PROGETTO PER LA REALIZZAZIONE DI UN IMPIANTO PER LA PRODUZIONE DI ENERGIA MEDIANTE LO SFRUTTAMENTO DEL VENTO NEL TERRITORIO COMUNALE DI SAN GIULIANO DI PUGLIA (CB) E SANTA CROCE DI MAGLIANO (CB)

PROGETTO DEFINITIVO

| REV. | DATA | DESCRIZIONE: |
|------|----------|--|
| 00 | Apr 2024 | Emesso a seguito delle osservazioni del MASE Prot.467 del 15.01.2024 |

R.0.1 RELAZIONE DI RISCONTRO ALLE INTEGRAZIONI RICHIESTE DALLA CT PNRR-PNIEC

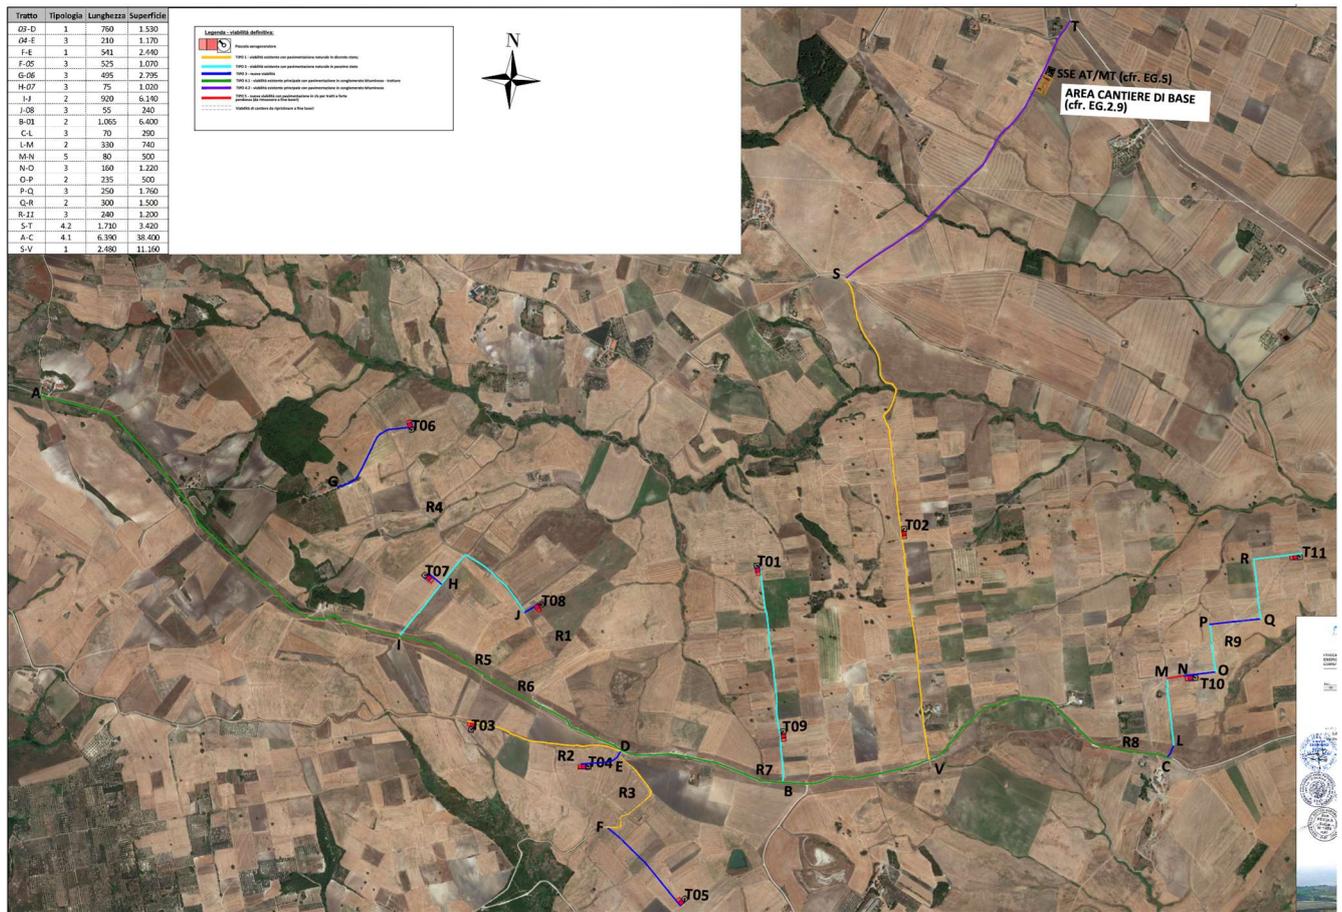
4.1.a. determinare a mezzo di elaborati grafici e numerici le superfici di suolo che l'impianto impiegherà in modo reversibile nella fase di realizzazione (momentanei ampliamenti della sede stradale, ecc.) e di esercizio (piazzole ecc.) e quelle irreversibilmente sottratte dall'impianto (fondazioni, cabina elettrica, massetti in cemento, ecc.). Indicare quindi gli interventi che il proponente proporrà a compensazione dei consumi definitivi di suolo e la relativa estensione e localizzazione sul territorio;

Le superfici di suolo impegnate per la realizzazione dell'impianto sono riportate nell'elaborato E.2.3, laddove per ogni tratto di viabilità previsto in progetto è riportata la quantificazione in lunghezza e superficie. Di seguito si riporta uno stralcio della tavola, da cui si evince che la viabilità di nuova realizzazione è molto limitata (tratti in blu) e che la maggior parte degli interventi riguarda la sistemazione e l'adeguamento di tratti viari esistenti.

In particolare, la superficie complessivamente impegnata per la realizzazione dei tratti di nuova viabilità risulta essere pari a circa 7.500 mq, a cui vanno aggiunte le piazzole definitive, che impegnano, per ciascun aerogeneratore, circa 600 mq, per complessivi 6.600 mq. Complessivamente, quindi, l'intero impianto determina un consumo di suolo pari a circa 15.000 mq, ovvero 1,5 ha, valore decisamente risibile se lo si rapporta al contributo di energia rinnovabile associato all'impianto, pari a ben 68 MW. Se si pensa che per un impianto fotovoltaico di pari potenza è necessario impegnare una superficie di oltre 70 ha, è facile concludere che l'impatto, in termini di consumo di suolo, dell'impianto in esame, è assolutamente trascurabile, sia in termini assoluti che relativi.

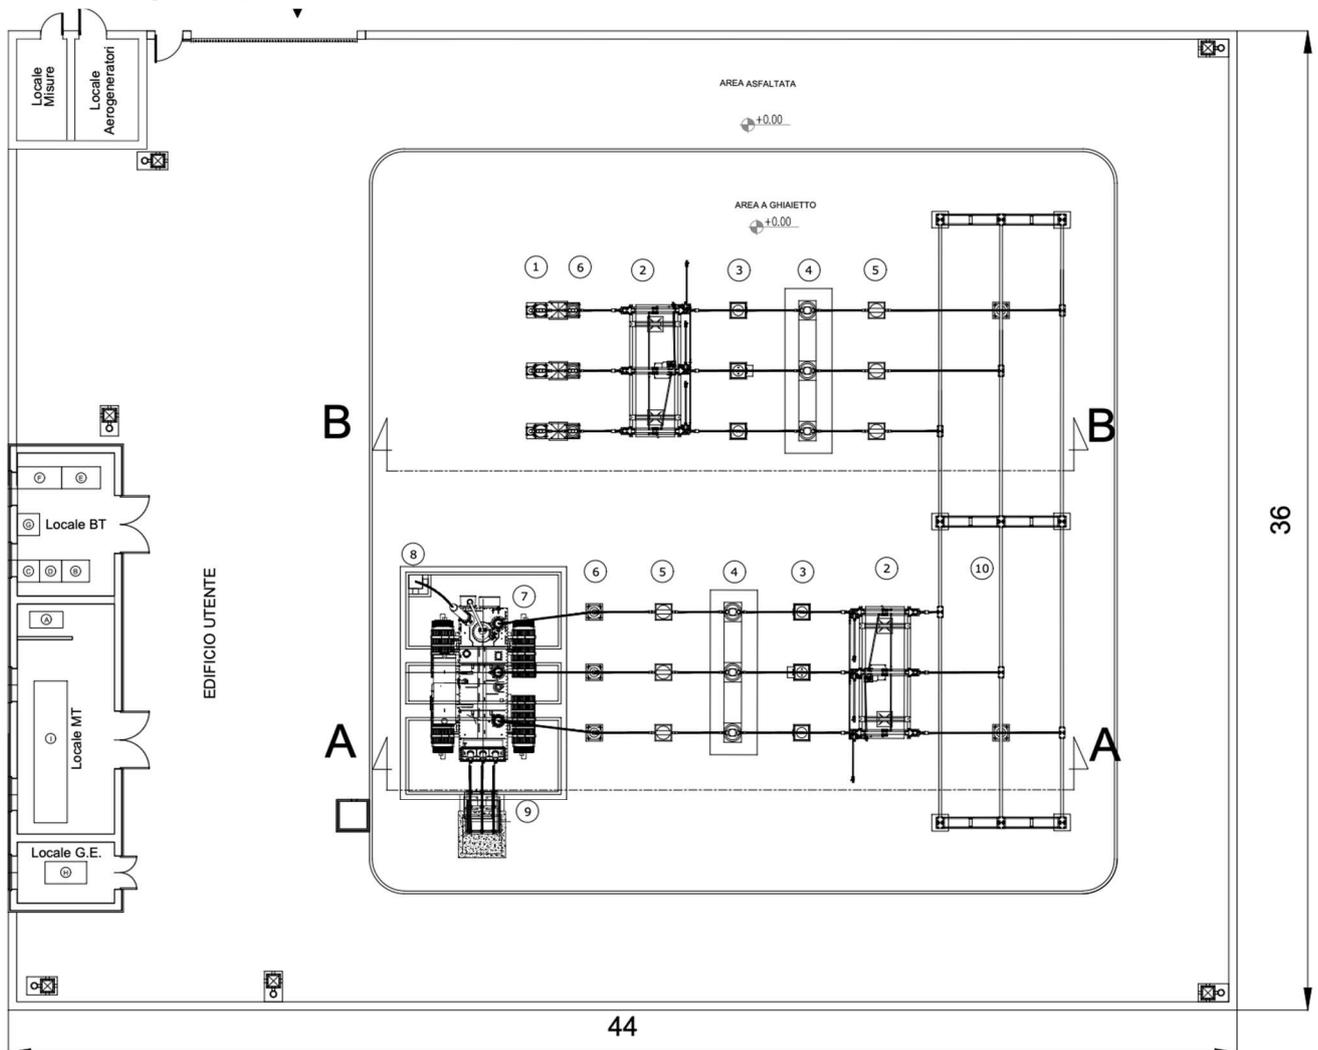
4.1.b. Fornire fotosimulazioni da punti percettivi sensibili con l'inserimento del progetto comprensivo della sottostazione elettrica privilegiando punti di maggiore visibilità di impianto, corredate da planimetria con coni ottici, ed infine immagine aerea che rappresenti la totalità degli interventi, specificando la collocazione, le dimensioni, le altezze, i materiali da costruzione, le colorazioni adottate, e le relative opere di mitigazione.

Come si è già avuto modo di specificare nell'ambito dell'ultimo confronto con la commissione PNIEC-PNRR, la sottostazione elettrica (lato utente) è posta a circa 3 km dall'impianto, mentre la stazione RTN a oltre 7 km. Ne deriva che in una fotosimulazione risulta sostanzialmente impossibile far ricadere sia gli aerogeneratori che le stazioni elettriche. Si tenga poi conto che la sottostazione di trasformazione, che è l'opera la cui realizzazione è in capo allo scrivente operatore, consta di un'area "tecnica" di dimensioni molto esigue (circa 1.200 mq in pianta) su cui sorgono delle apparecchiature elettromeccaniche e un piccolo fabbricato in cui sono alloggiati i quadri elettrici. Di seguito la planimetria.

Al fine di mitigarne l'inserimento nel territorio è stata prevista la schermatura con vegetazione lungo i 4 lati dell'area di sedime, in tal modo sarà assolutamente non percepibile.
